Consultatienota ontwerp verkeersbesluit

**Verkeersmaatregelen op de Eindhovenseweg-Zuid tussen het
Wilhelminakanaal en de gemeentegrens Eindhoven**

**Ontwerp verkeersbesluit gedateerd op 13 juli 2012
Gepubliceerd op 17 juli 2012 in 'Groeiend Best'**

Vastgesteld in de collegevergadering van 18 december 2012

Figuur 7: fietsverkeer en autoverkeer richting Eindhoven

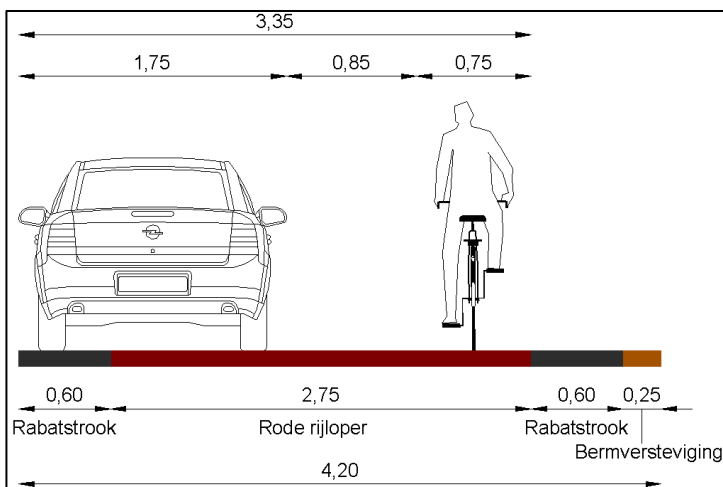
- In het rapport dat de gemeente heeft laten uitbrengen door Goudappel Coffeng wordt meermaals gesproken over een benodigde breedte van 4,2 m, maar zelfs deze breedte wordt momenteel niet gehaald. De fietsstraat is slechts 3,95 meter breed. Een alsnog aan te brengen bermverharding tot 4,2 m (waarover het ontwerpbesluit slechts in de overwegingen rept, zonder verdere breedteaanduidingen) is volstrekt niet afdoende, aangezien de zware vrachtwagens onherroepelijk zullen wegzakken, omdat een bermverharding een deugdelijke fundering mist (i.t.t. de fietsstraat zelf). De overwegingen bij het ontwerpbesluit reppen voorts over "een totale verhardingsbreedte van 2,75 meter, waarvan 3 meter rode rijloper en 0.6 meter brede zwarte strook aan weerszijden hiervan". Los van het feit dat deze zinsnede tegenstrijdig is geldt in ieder geval dat de fietsstraat slechts een breedte heeft van 3,95 meter. Een voorgenomen verbreding van de fietsstraat is gesteld noch gebleken.*

Benodigde breedte bij inhalen en passeren fietsverkeer en autoverkeer betreft:

- maatsegment auto (1,75 m) + vrije ruimte (0,85 m) + maatsegment fiets (0,75 m).

De benodigde breedte betreft 3,35 meter (zie figuur 7).

Figuur 8: plaats op de weg bij inhalen fietsverkeer door autoverkeer

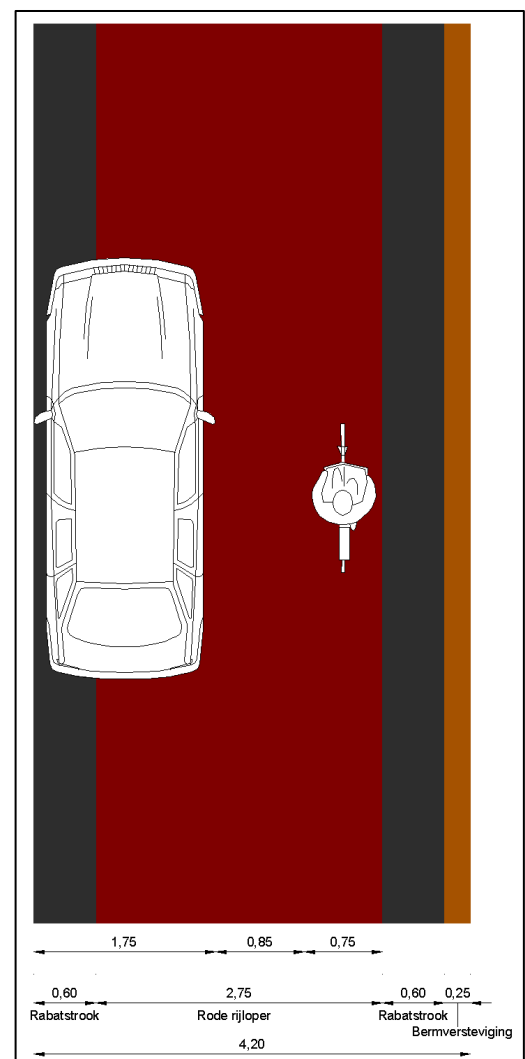
- *Het eerdergenoemde rapport van Goudappel Coffeng stelt voorts dat de fietsstraat qua breedte wel zou voldoen, maar men haalt deze stelling onderuit door een tabel op p. 8 waarin onder lb een breedte wordt voorgeschreven van 4,9 m. Zie in dat verband ook het gestelde op pagina 5 van het rapport van SOAB d.d. 9 augustus 2012. Laatstgenoemde maatvoering sluit ook geheel aan bij de door SOAB berekende breedte van circa 5 m voor een situatie waarin vrachtwagens dienen te rijden op een fietsstraat waarop tevens in twee richtingen door (brom)fietsers wordt gereden (zie p. 3 rapport SOAB 4 april 2012).*

- *SOAB heeft er tevens op gewezen dat de door de gemeente zelf aangehouden CROW-normering een minimale breedte voorschrijft van 4,5 m, uitgaande van een "fietsstraat met fietsers meer middenop" waarvan in casu sprake is (zie CROW-publicatie 230 uit april 2006, overgelegd als bijlage 1 bij het rapport van SOAB van 9 augustus 2012). De breedte van de fietsstraat komt dus ook gewoon in strijd met de minimaal aan te houden breedte voor een dergelijke fietsstraat op basis van de CROW-norm. Daar komt bij dat in geval van gebruik van deze fietsstraat door zwaar vrachtwagenverkeer zoals gezegd een breedte van ongeveer 5 m zou dienen te worden aangehouden (zie eveneens rapport SOAB 9 augustus 2012).*

- *Laatstgenoemde maatvoering sluit ook geheel aan bij de door SOAB berekende breedte van circa 5 m voor een situatie waarin vrachtwagens dienen te rijden op een fietsstraat waarop tevens in twee richtingen door (brom)fietsers wordt gereden (zie p. 3 rapport SOAB 4 april 2012).*

Op de beschikbare asfaltverharding is het voor autoverkeer dus mogelijk fietsers in te halen, waarbij fietsverkeer op de rode rijloper (dus middenop) blijft fietsen en autoverkeer gebruik maakt van de rabatstrook (zie figuur 8). De beschikbare breedte moet zoveel als mogelijk tegengaan dat automobilisten fietsers 'snel' inhalen. Zij worden nu gedwongen rustig te rijden alvorens in te halen. Dit heeft een positief effect op de verkeersveiligheid.

Daarnaast heeft het principe fietsers middenop tot gevolg dat fietsers beter zichtbaar zijn. Zij rijden immers midden op de rijbaan in plaats van aan de zijkant. Daarnaast hebben fietsers

bij het inhalen door autoverkeer de mogelijkheid om uit te wijken naar rechts.
